改善箇所説明図

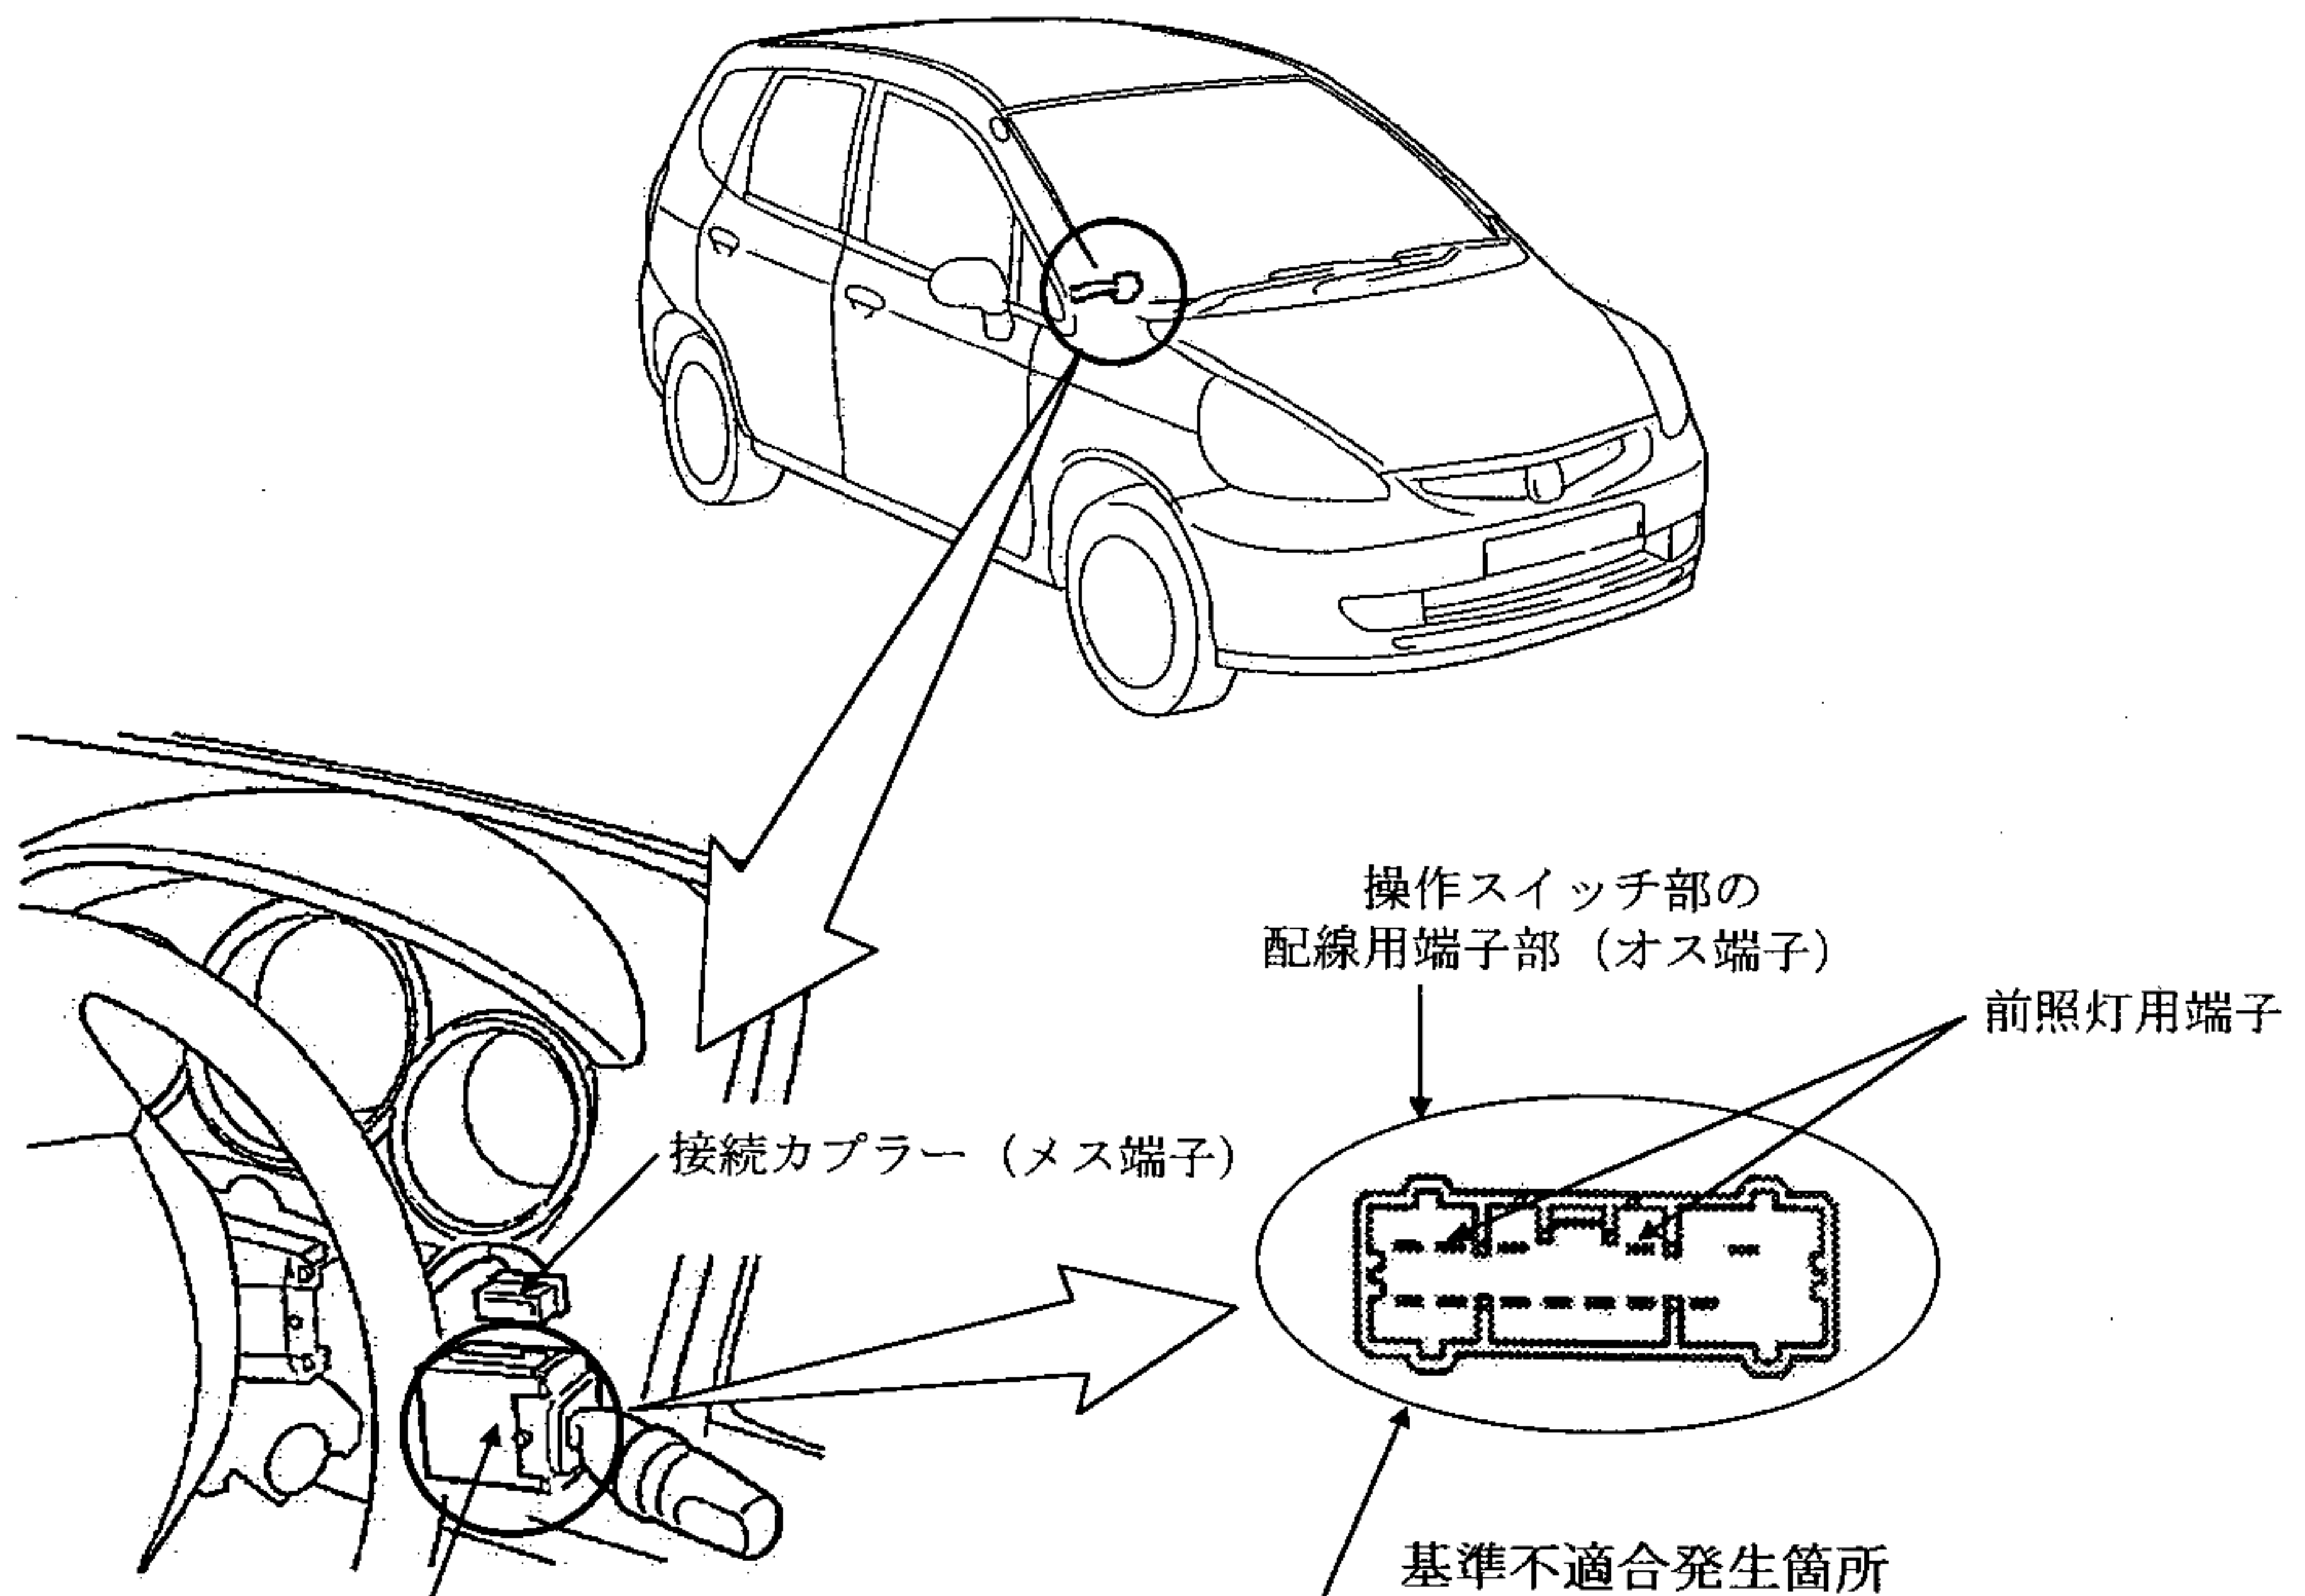
灯火装置において、前照灯操作スイッチ部の配線用端子の表面処理が不適切なため、前照灯の切り替え操作を行うと当該端子の嵌合部が動くことにより接触抵抗が増大するものがあり、最悪の場合、接続カプラーが溶けて導通不良となり、前照灯が不灯となるおそれがある。

改善前	改善後
前照灯操作スイッチ オス端子 メッキ処理なし	前照灯操作スイッチ オス端子 スズメッキ処理 カプラー 前照灯用メス端子

全車両、操作スイッチを対策品と交換するとともに前照灯用配線のメス端子を良品と交換する。
なお、カプラーに損傷がある場合はカプラーを良品と交換する。

識別：助手席側ドアチェッカーの取付ボルト頭部に黄ペイントを塗布する。
